Pieve di Cadore, 27 Marzo 2019

Oggetto: Adeguamento della viabilità statale nella Provincia di Belluno per l'evento sportivo Cortina 2021.
Progetto SS. N° 51 "di Alemagna"- Attraversamento dell'abitato di Tai di Cadore
Avvio del procedimento di Valutazione di Impatto Ambientale
OSSERVAZIONI AL PROGETTO DEFINITIVO

Fig.1: Estratto PAT carta della trasformabilità, in rosso il tratto viario interessato

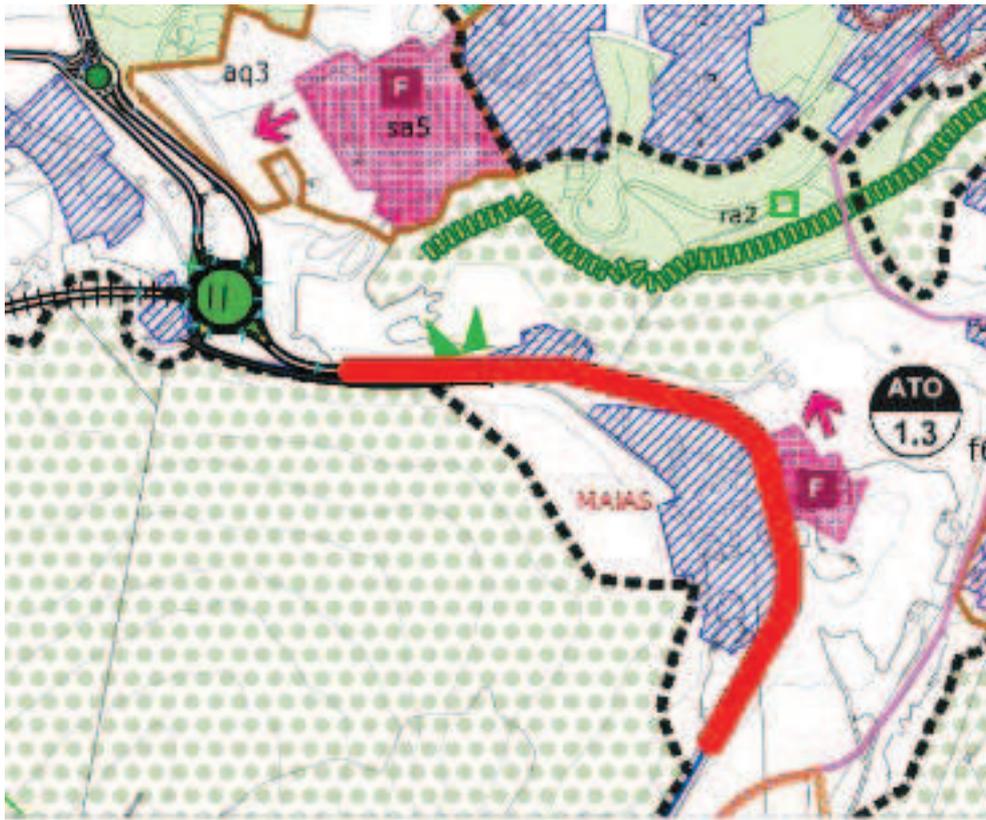
In tale prospettiva gli scriventi si esprimono favorevolmente alla realizzazione dell'opera così come indicata dagli elaborati pubblicati (alternativa 1), rendendo nel contempo noto che l'insediamento di Maias - che ospita circa 32 nuclei familiari - fa parte della frazione di Tai di Cadore ma si colloca rispetto al centro abitato in posizione tale da non godere di miglorie conseguenti alla realizzazione dell'intervento (V. fig. 1).

Come anticipato, la deviazione del flusso veicolare dall'abitato di Tai di Cadore esclude per la frazione di Maias e case circostanti migliorie in termini di minor transito automobilistico: si chiede pertanto di estendere le misure di regimentazione e controllo permanente della velocità anche alla tratta di SS. n° 51 indicata alla fig. n°1 unitamente all'implementazione di misure di riprofilazione della sezione stradale di cui a precedente corrispondenza intercorsa con ANAS.
